Annule et remplace la Note Technique n° 4387A de NOVEMBRE 2003.

Modifications : Extension des types et des tranches de fabrication des moteurs.
Évolution des pièces nécessaires et de la solution technique.

MANQUE DE PUISSANCE MOTEUR ET/OU ALLUMAGE DUVOYANT D'INJECTION

Conduit de recyclage des gaz EGR

- A – Conduit EGR
- B – Diffuseur d'air
- C – Nouvelles vis de fixation

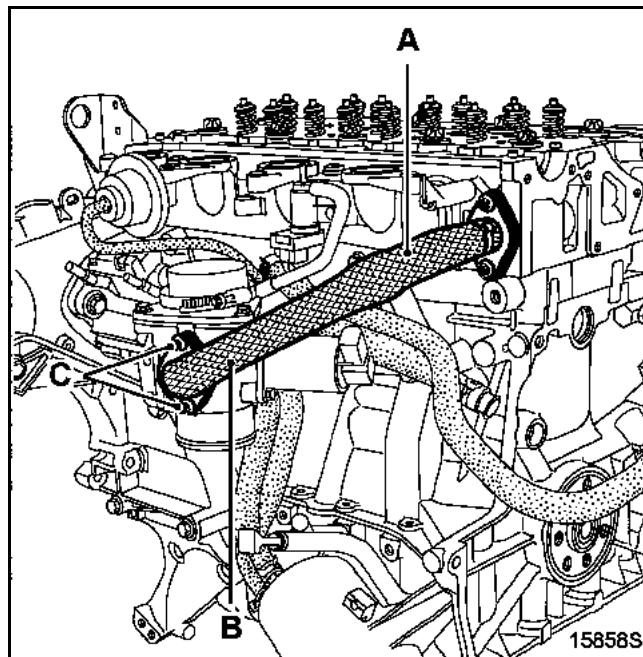
- Dégradation par corrosion du conduit EGR entre la culasse et le diffuseur EGR.
Nota : cet incident perturbe le fonctionnement de la vanne EGR.

- Déposer le conduit EGR (A).
- Nettoyer les portées en entrée de culasse et diffuseur d'air (B) avec un grattoir et finir avec du papier à poncer (à sec) grain 600 pour éliminer la calamine pouvant bloquer de nouveau la vanne EGR.
- Souffler à l'air comprimé les particules.

- Mettre en place le nouveau conduit EGR.
- Mettre en place les nouvelles vis de fixation (C) du conduit EGR.
- Serrer les vis au couple de **25 N.m.**
- Effacer les codes défauts présents à l'aide de l'outil de diagnostic.
